# Illustrierte Ersatzteilliste (IPL) – Update

**T540XP II**

## 1. 592 61 65-02

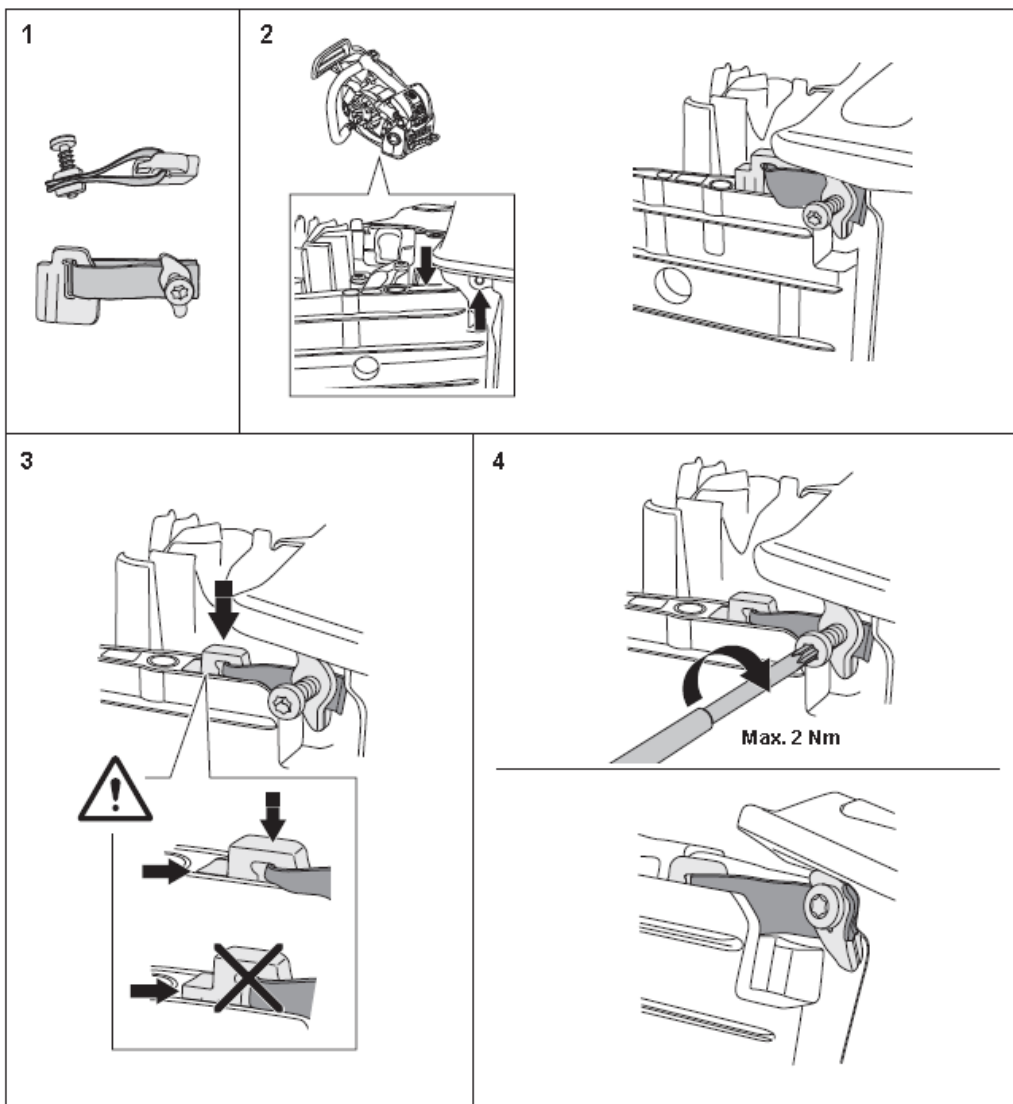
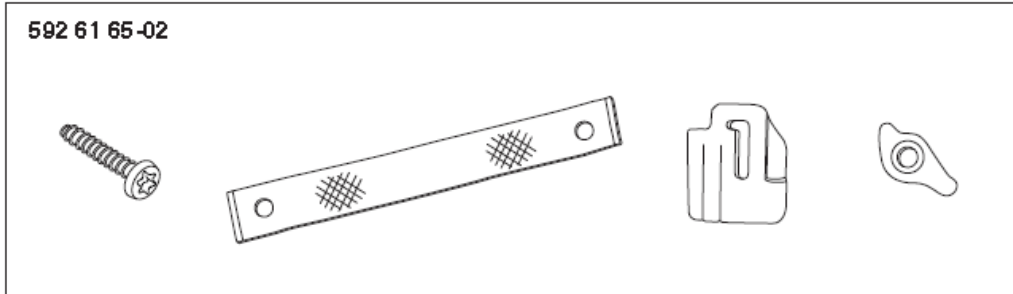
1. Wir haben einen Bewegungsbegrenzer, Kit 592 61 65-02, zwischen Kraftstofftank und Zylinderdeckel hinzugefügt.  
Das Kit enthält: Anweisungen und Begrenzerbaugruppe 592 61 65 kompl.
2. Neues Kit 586 34 14-02 für Vergaser mit Anleitung für Luftkopf

Diese Änderung ist **nicht** vollständig austauschbar. Ab Kraftstofftank 522 59 02-05 vollständig austauschbar, bei älteren Kraftstofftanks ist die Schraubenbohrung zu eng.
